玄海原子力発電所3号炉及び4号炉 設置変更許可申請書 比較表
 (標準応答スペクトルを考慮した地震動評価)

添付書類六 7.5 地震

| 既許可申請書 (平成 29 年 1 月 18 日許可) | 当初申請書 (令和 3 年 8 月 23 日申請) | 今回補正申請書 (案) | 備 考 |

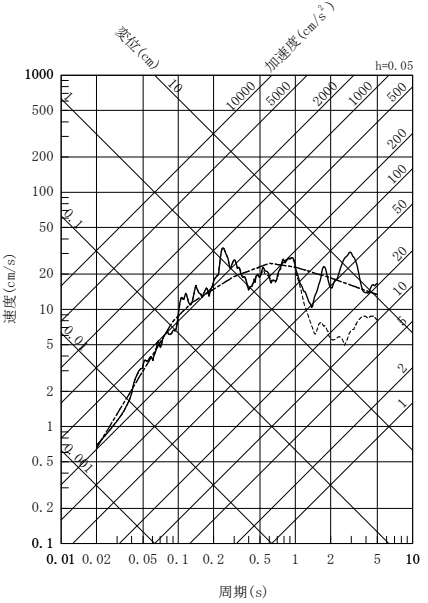
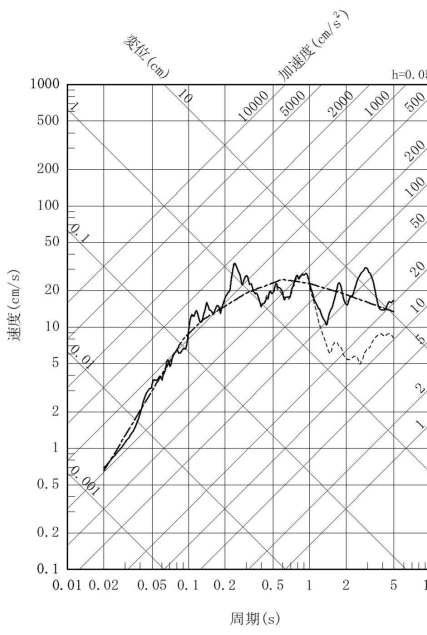
| 既許可申請書 (平成 29 年 1 月 18 日許可) | 当初申請書 (令和 3 年 8 月 23 日申請) | 今回補正申請書 (案) | 備考 |
|--|---------------------------|--|-------------------------------------|
| <p> --- 応答スペクトルに基づく方法 (Noda et al. (2002)による方法) —— 断層モデルを用いた手法 (経験的グリーン関数法) - - - - 断層モデルを用いた手法 (ハイブリッド合成法) </p>  <p>第 7.5.6.14 図 竹木場断層による地震の応答スペクトル (水平方向)</p> | | <p> --- 応答スペクトルに基づく方法 (Noda et al. (2002)による方法) —— 断層モデルを用いた手法 (経験的グリーン関数法) - - - - 断層モデルを用いた手法 (ハイブリッド合成法) </p>  <p>第 7.5.6.14 図 竹木場断層による地震の応答スペクトル (水平方向)</p> | <p>・ (B-5) 既許可の地下構造モデルの見直しに伴う変更</p> |

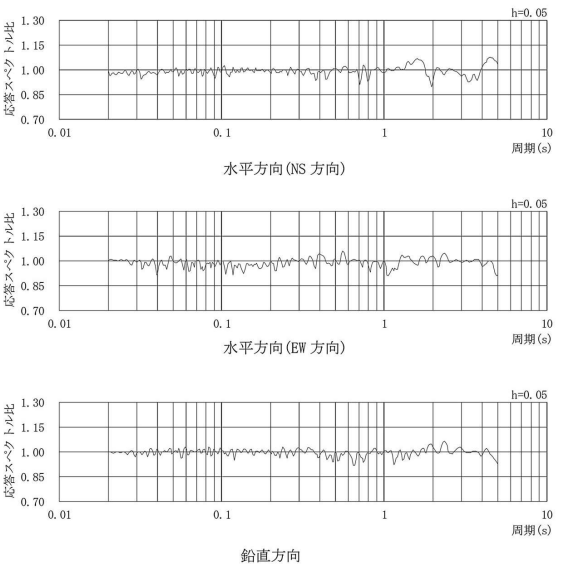
| 既許可申請書 (平成29年1月18日許可) | 当初申請書 (令和3年8月23日申請) | 今回補正申請書 (案) | 備考 |
|-----------------------|---|---|---|
| |  <p data-bbox="734 976 1240 995">第7.5.6.36図 標準応答スペクトルに対する模擬地震波の応答スペクトル比</p> |  <p data-bbox="1317 960 1841 1002">第7.5.6.34図 標準応答スペクトルに対する模擬地震波の応答スペクトル比 (一様乱数の位相をもつ正弦波の重ね合わせによる模擬地震波)</p> | <ul style="list-style-type: none"> ・(A-2)標準応答スペクトルを考慮した地震動の検討の追加 ・図表番号の変更 ・(B-4)模擬地震波の作成及び選定に関する記載の変更・充実(模擬地震波の振幅包絡線の経時的变化 M6.9 ⇒M7.0 に伴う変更) |

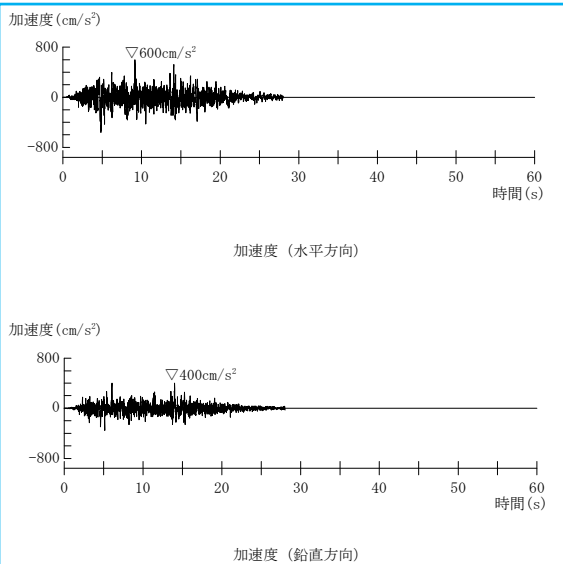
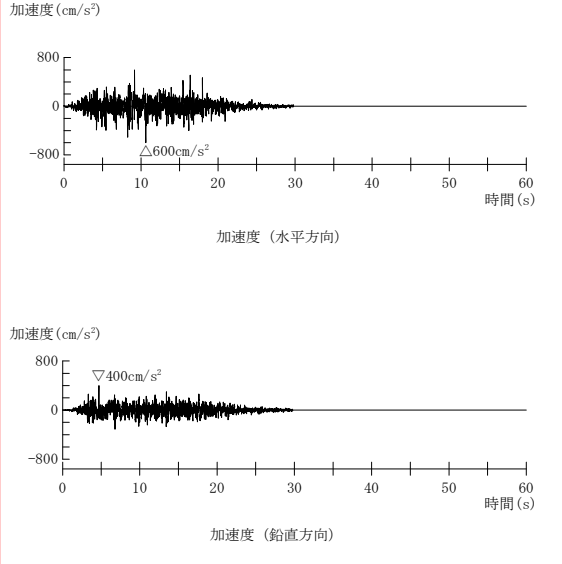
| 既許可申請書 (平成29年1月18日許可) | 当初申請書 (令和3年8月23日申請) | 今回補正申請書 (案) | 備考 |
|-----------------------|---------------------|--|---------------------------------------|
| | | <div style="border: 2px solid red; padding: 5px;">  <p style="text-align: center;">水平方向 (NS 方向)</p> <p style="text-align: center;">水平方向 (EW 方向)</p> <p style="text-align: center;">鉛直方向</p> <p>第7.5.6.35図 標準応答スペクトルに対する模擬地震波の応答スペクトル比 (実観測記録の位相を用いた模擬地震波)</p> </div> | <p>・(B-4)模擬地震波の作成及び選定に関する記載の変更・充実</p> |
